**Avis délibéré de la mission régionale
d'autorité environnementale
Hauts-de-France
sur le projet de parc éolien
de la Turelle sur la commune de Boursies (59)
Étude d'impact du 16 février 2024**

n°MRAe 2024-7881

I. Le projet de parc éolien de la Turelle à Boursies (59)

Carte de localisation des éoliennes (page 5 du résumé non technique de l'étude d'impact)

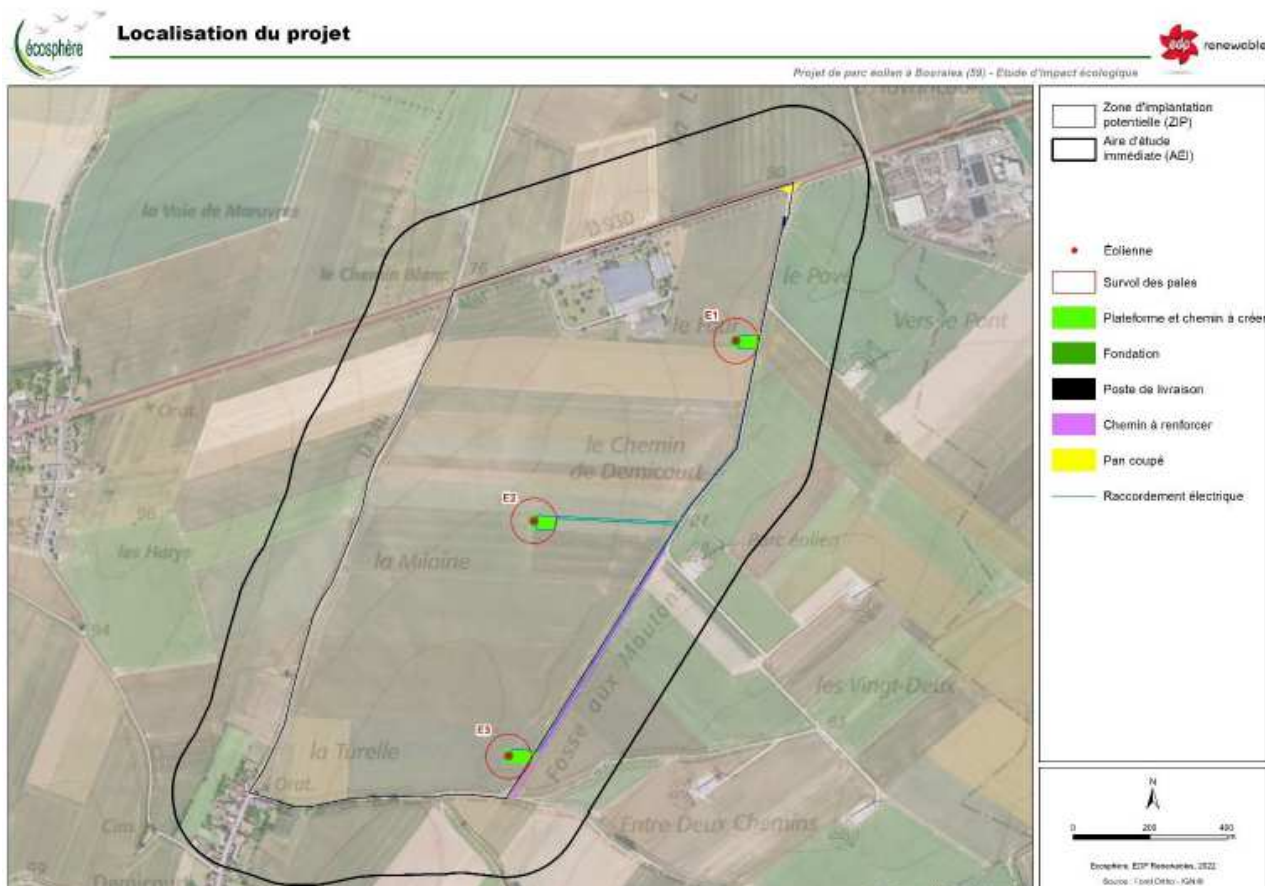
Le modèle n'est pas encore retenu. L'avis est rendu sur un projet de trois éoliennes d'une hauteur de 150 mètres au maximum et de garde au sol¹ d'au moins 32 mètres, localisées comme indiqué ci-dessous.

Contexte éolien (page 36 du résumé non technique de l'étude d'impact)

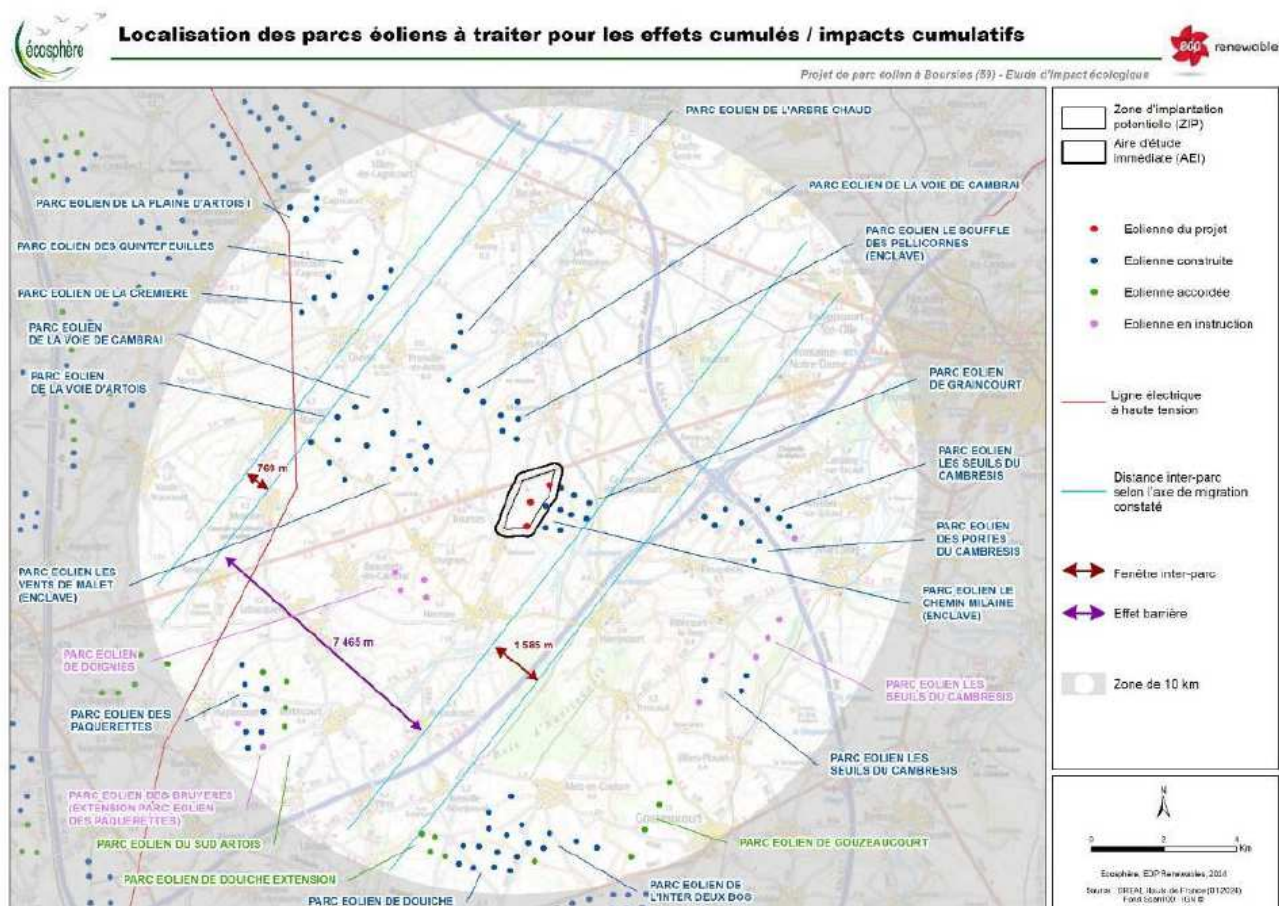
Ces trois parcs constitueront ainsi un ensemble de 12 éoliennes dont les impacts environnementaux et sur la santé, doivent être appréhendés globalement, même si *stricto sensu* il s'agit de projets distincts..

L'autorité environnementale recommande de décrire les caractéristiques des parcs éoliens du Chemin de la Milaine et de Graincourt (hauteur, taille des rotors, garde au sol, mesures d'arrêt des machines) et de les intégrer dans toutes les parties de l'étude d'impact, notamment pour les mesures de réduction.
